高速増殖原型炉もんじゅ原子炉設置変更許可申請書 (原子炉施設の変更) 添付書類の一部補正の概要

1. 補正年月日
平成14年 4月12日

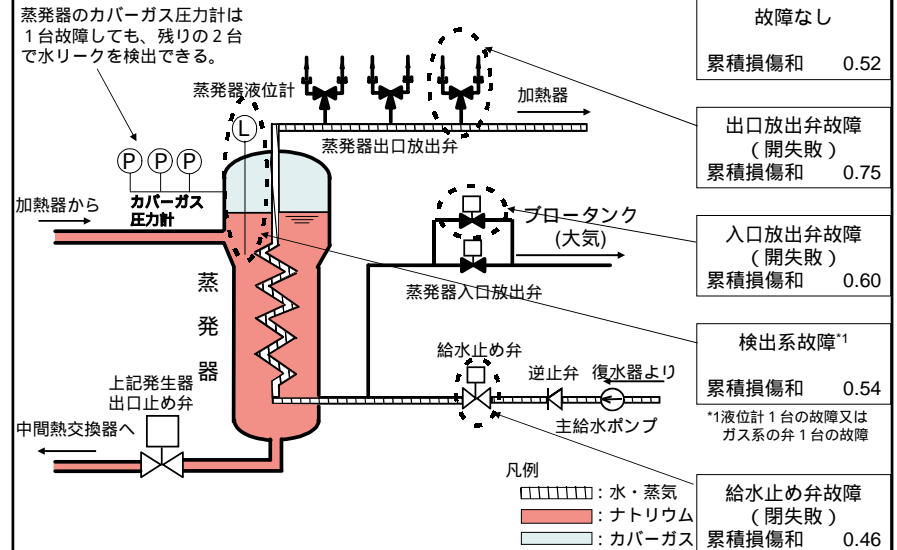
2. 補正内容
蒸気発生器高温ラプチャ評価についての最新技術報告書*を参考文献として記載する。
現状設備にある機能について申請書に明記する。
(蒸気発生器のナトリウム液位の変化をとらえ2次主冷却系設備のカバーガス空間を隔離する機能)

*:蒸気発生器伝熱管の高温ラプチャ型破損評価手法に関するこれまでの技術報告書2冊を1冊に整理統合し、以下の項目を追加。

高温ラプチャ評価におけるプラント条件の影響評価を実施した。
カバーガス圧力計による水漏れ検出に至る過程の解析を記載した。
伝熱管全体を一律に薄肉部の肉厚とした解析と溶接部を詳細に模擬した解析を比較し、
一律に薄肉とした評価手法の裕度を把握した。
